Product Change Notice (PCN)

件名: RA2E1 32pin QFN および 32pin LQFP 製品 前工程の拠点追加、組立工程の拠点追加、のご案内
 発行日: 10/4/2022
 出荷開始予定日: 4/30/2023

RA2E1 32pinLQFP品 相違点補足

MCP-AB-22-0085

7mm×7mm 0.8mm pitch 32pin LQFP パッケージ外形図 (RSB)

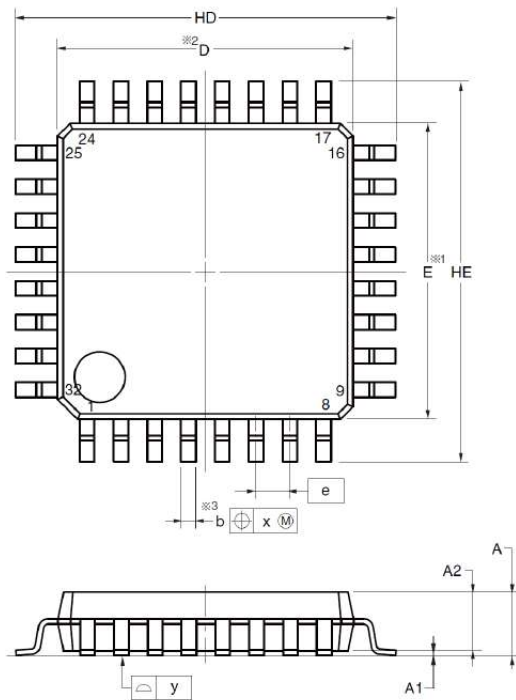
寸法比較: 7mm×7mm 0.8mm pitch 32pin LQFP パッケージ

GreatekパッケージのシンボルはJEDEC準拠となります。

※測定箇所に相違あり

PKG構造イメージ

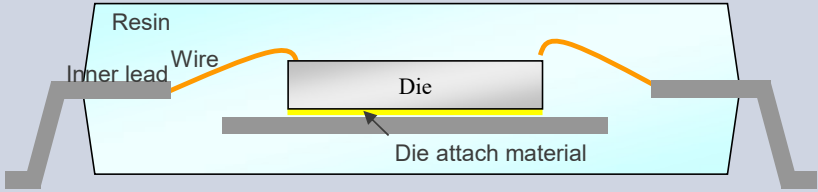
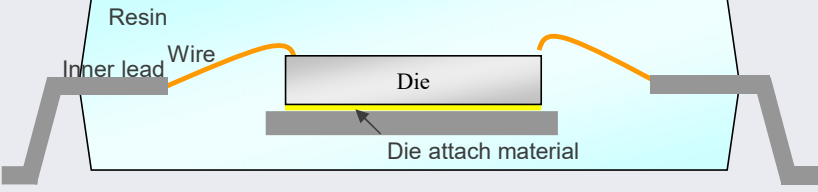
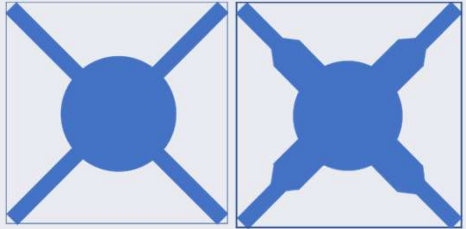
組立拠点	PKG断面	ダイパッド形状
今回	 <p>Resin Inner lead Wire Die Die attach material</p>	 <p>Greatek</p>
既存	 <p>Resin Inner lead Wire Die Die attach material</p>	 <p>RSB RSB</p>

※ダイパッド形状による信頼性への影響はありません。

捺印の視認性

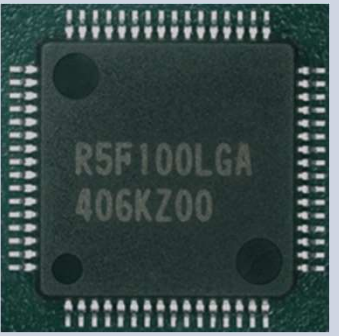
5) 製品捺印：
フォントが異なります。

※捺印文字は参考例となります。
